Plan Local d'Urbanisme Métropolitain

1. Note de présentation

PLUm APPROUVE	25 10 2019
MISE A DISPOSITION	15 03 2021 au 15 04 2021
APPROBATION EN CONSEIL MÉTROPOLITAIN

→ **Secteur du Poutaouchoun, rectification d'une limite de zonage :**

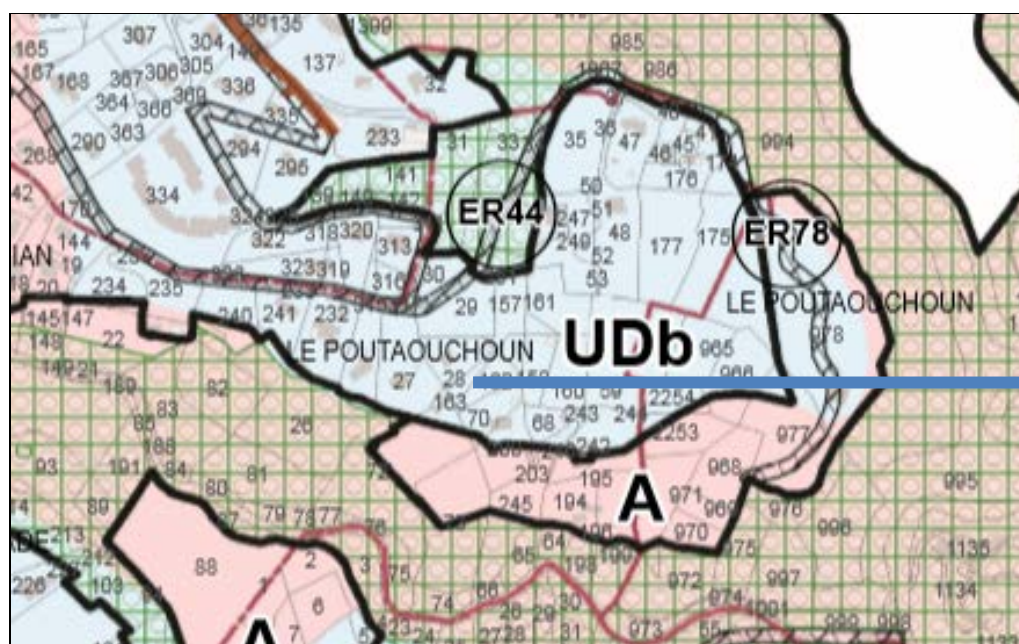
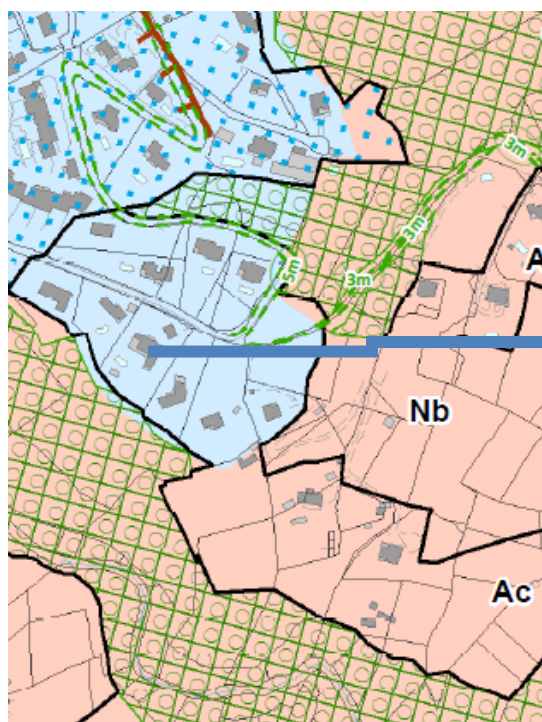
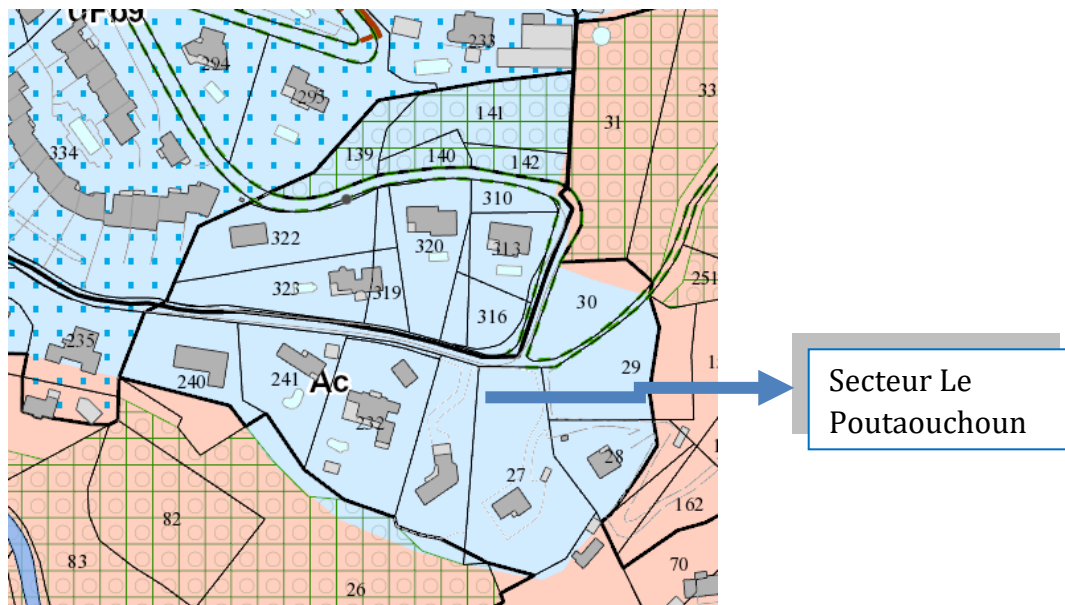
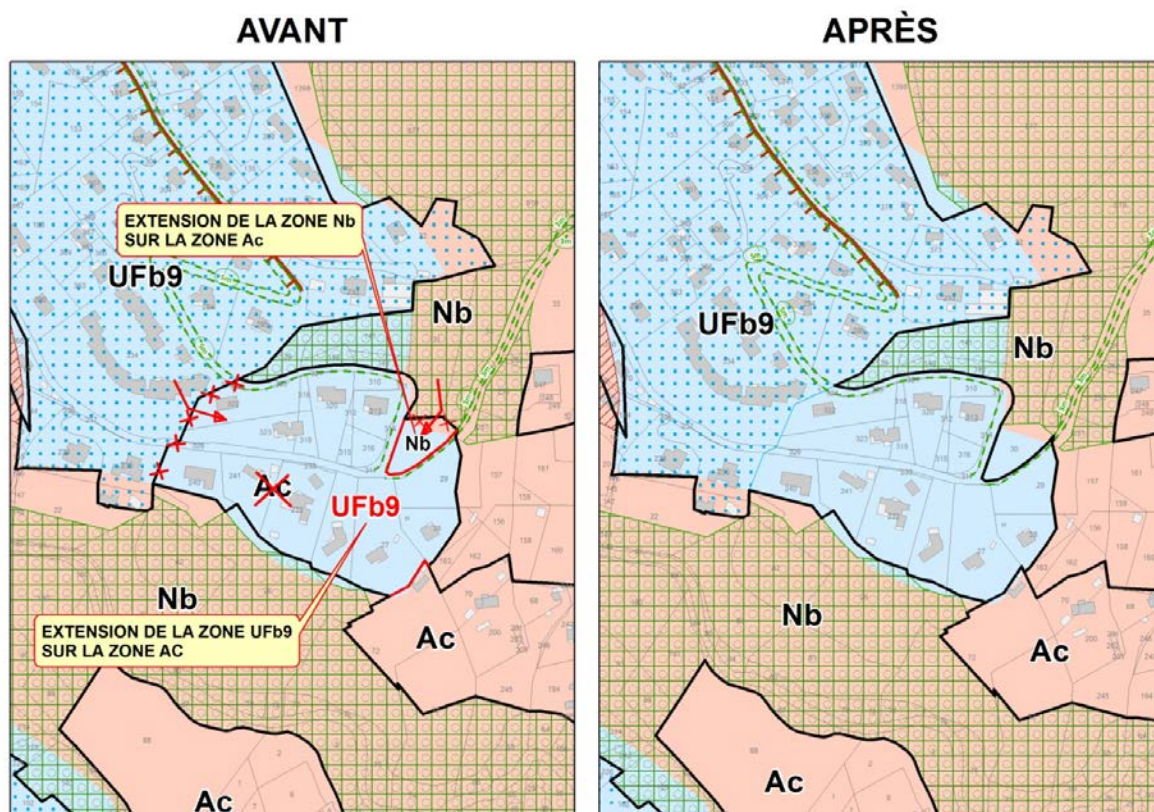
Au cours de l'élaboration du Plan Local d'Urbanisme métropolitain (PLUm), les services de l'Etat ont fixé, par courrier en date du 6 juin 2018, un objectif de réduction de la consommation de l'espace.

Au regard du tissu bâti existant sur ces parcelles, inscrites en continuité du quartier résidentiel du Poutaouchoun, et de leur desserte par les réseaux publics d'eau potable, d'assainissement et de distribution d'électricité, ces dernières peuvent être considérées comme un secteur urbain constitué. Elles disposent, en outre, d'un accès à la voie publique par le Chemin du Pioulier et ne sont concernées que par des risques modérés identifiés au titre du PPR incendies de forêt (PPRif) approuvé le 24 octobre 2016.

En raison du caractère urbanisé de ce secteur, il est proposé d'inscrire ces parcelles bâties au sein de la zone urbaine UFb9 attenante.
